CCR-VIA -- COMITATO DI COORDINAMENTO REGIONALE PER LA VALUTAZIONE D'IMPATTO AMBIENTALE

Giudizio n° 4150 Del 15/02/2024
Prot. n° 23/0507073 Del 18/12/2023

Oggetto: Progetto per la coltivazione e ripristino ambientale di una cava di ghiaia, sita in loc. Piano Delfico del Comune di Teramo, ai sensi della L.R. 57/88

Tipo procedimento: Valutazione di Impatto Ambientale ai sensi dell'art. 27 – bis del D.Lgs. 152/06 e ss.mm.ii.

Figura 5 - Cronoprogramma e rateo emissivo orario suddiviso per anno

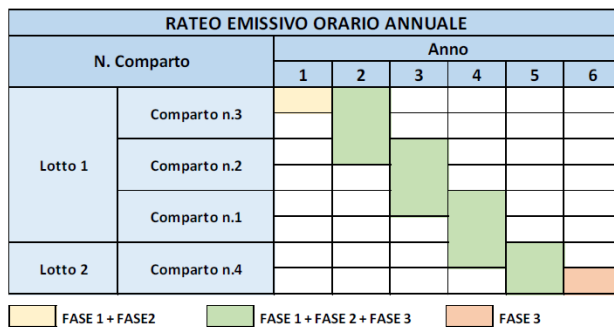
Considerato che la ditta ha dichiarato che le attività estrattive delle due cave, poste in località "Castagneto" e "Piano Delfico", non si svolgeranno mai contemporaneamente, affermando che i 240 giorni di attività annuale previsti per la cava oggetto della presente istruttoria, saranno suddivisi per le due attività estrattive;

Ritenuto pertanto necessario aggiornare il cronoprogramma proposto sulla base delle considerazioni sopra espresse;

1. aggiornare il cronoprogramma proposto sulla base della non contemporaneità delle attività delle due cave;
2. aggiornare, qualora necessario, la documentazione progettuale in relazione al nuovo cronoprogramma e di conseguenza il documento di previsione dell'impatto delle emissioni diffuse di polveri, secondo le informazioni ed ai dati atualizzati, utilizzando valori coerenti con i volumi lavorati e i tempi di coltivazione, tenendo conto dei ritmi di coltivazione coordinati con quelli necessari per la coltivazione della cava Castagneto.
